**IMPIANTO DI SELEZIONE DEI MATERIALI PROVENIENTI
DA RACCOLTA DIFFERENZIATA**

**COMUNICAZIONE MODIFICA SOSTANZIALE E
PROCEDURA DI VERIFICA DI IMPATTO
AMBIENTALE ai sensi della L.R. n°3 del 26.03.12**

RELAZIONE ILLUSTRATIVA

*Integrazioni richieste con nota del 12.04.2017
della Provincia di Fermo*

Fig.1 – Particolare blocchi in cls vibrato

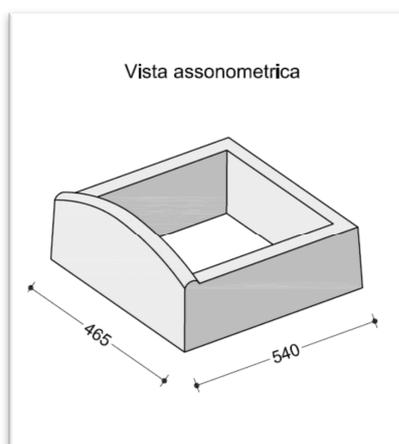
La realizzazione della pavimentazione industriale da destinare ad area di stoccaggio interessa una superficie sub-pianeggiante delimitata nei lati nord – ovest-est da scarpate già esistenti. Per la sua esecuzione le operazioni preliminari prevedono in primis un livellamento di massima della superficie d'installazione, in quanto la planarità della stessa verrà garantita realizzando un getto preliminare di cemento magro.

Verranno poi posizionate delle vasche in c.l.s. vibrato(fig.1) su tutto il perimetro interessato dalle scarpate, previo riprofilatura con mezzi d'opera.

Quindi in conclusione per la realizzazione delle opere in conglomerato cementizio si produrranno un quantitativo di **66 m³ che potrà essere riutilizzato in sito**. Mentre le operazioni di riprofilatura dei versanti forniranno i volumi necessari al riempimento dei blocchi in cls vibrato con funzione di sistemazione delle scarpate presenti.

Fig.2 – Inquadramento recettori sensibili

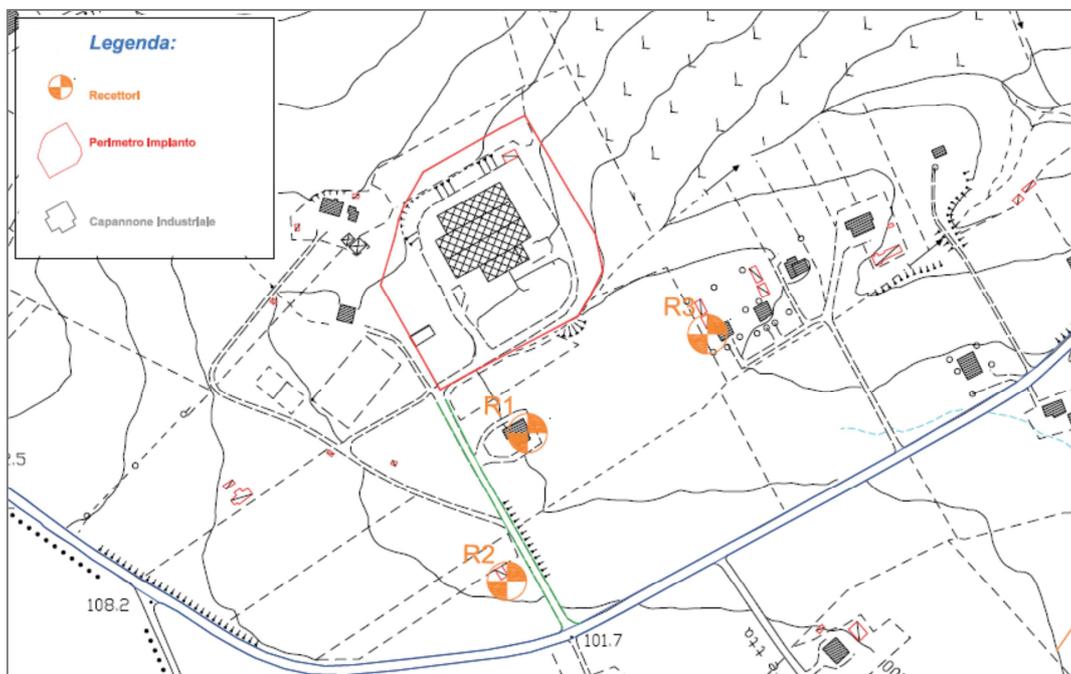
Mentre, in riferimento **alle distanze dai recettori sensibili** al paragrafo 7.2.5 dello S.P.A. veniva scritto *“...L'area interessata dalle strutture dello stabilimento industriale dista circa 1,2 Km dal nucleo abitativo più vicino, la Frazione Cretarola nel Comune di Porto S. Elpidio, mentre il Centro cittadino dell'omonimo Comune dista 3,1 Km.*

Inoltre nello studio di valutazione impatto acustico sono stati individuati tre recettori sensibili le cui distanze dallo stabilimento sono state definite e vengono nuovamente riportate:

R1	Facciata abitazione posta a sud dell'impianto a circa 127 m dall'impianto
R2	Facciata abitazione posta a sud-est dell'impianto a circa 170 m dall'impianto
R3	Facciata abitazione posta a sud-ovest dell'impianto a circa 220 m dall'impianto
